Schacht Konrad - Anmerkungen zur ÜsiKo (Abschlussbericht zu Phase 1):

„Projekt Konrad –Überprüfung der sicherheitstechnischen Anforderungen des Endlagers Konrad nach dem Stand von Wissenschaft und Technik (ÜsiKo)

Anmerkungen von Jürgen Kreusch zum Thema Langzeitsicherheit

Im Auftrag des Bündnisses gegen Konrad

Abb. 1: Mögliche Konfiguration des ewG beim Typ Bb (Quelle: AkEnd2002). WG = Wirtsgestein, EG = einschlusswirksamer Gebirgsbereich, EL = Einlagerungsbereich, ? bedeutet weitere Ausdehnung unbekannt

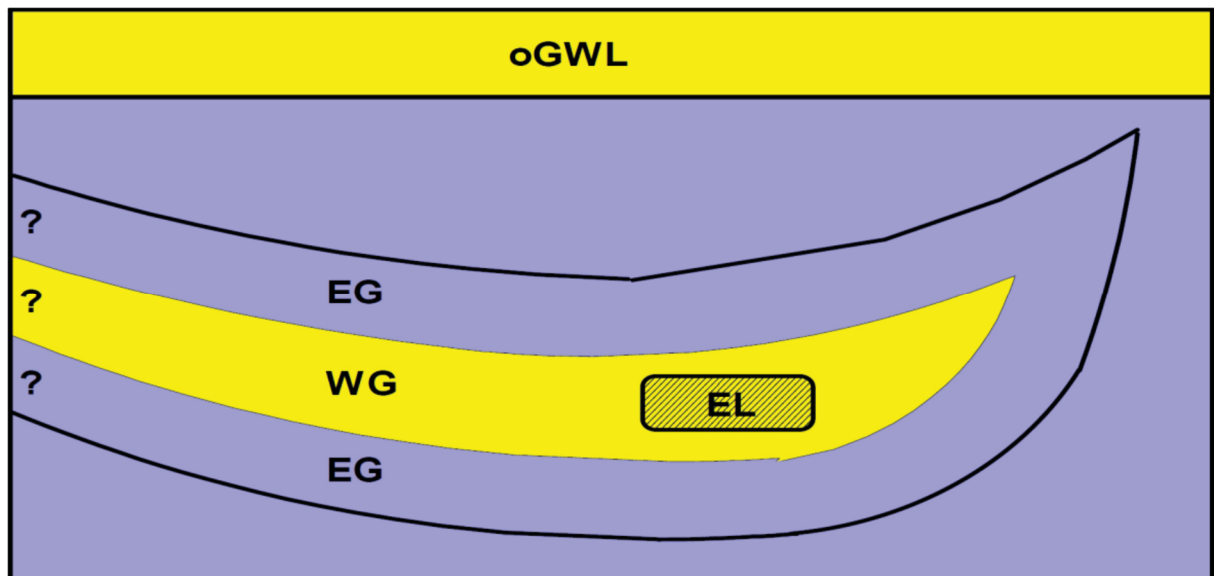
Darauf aufbauend wird in ÜsiKo (2019: S. 42) argumentiert, die Konfiguration des Endlagers Konrad entspräche derjenigen Konfiguration vom Typ Bb, die in AkEnd entwickelt worden ist (s. Abb. 1). Dieser Konfigurationstyp weist aber gegenüber anderen Konfigurationstypen (A, Ba) prinzipielle Nachteile auf (AkEnd 2002).

Die in ÜsiKo gewählte Vorgehensweise zur Auseinandersetzung mit dem ewG ist nicht nachvollziehbar. So wird in (ÜsiKo 2019) behauptet, die Situation bei Konrad entspräche dem Konfigurationstyp Bb (s. Abb. 1). Dies ist aber offensichtlich nicht der Fall, denn bei Konrad existiert eine durchgängige Wasserwegsamkeit, die sich laut PFB (2002) vom Salzgitter Höhenzug im Süden bis zum Bereich der Allerniederung im Norden erstreckt, und deren hydraulisches Gefälle als Antriebsmechanismus für die Bewegung des Tiefengrundwasser wirken soll. Weiterhin bedeckt der Barrierehorizont (Kreide – grüne Farbe) nicht den gesamten zu betrachtenden Bereich des Wirtsgesteins, sondern er fehlt im nordöstlichen n Bereich bei Calberlah (s. **Abb. 2**).
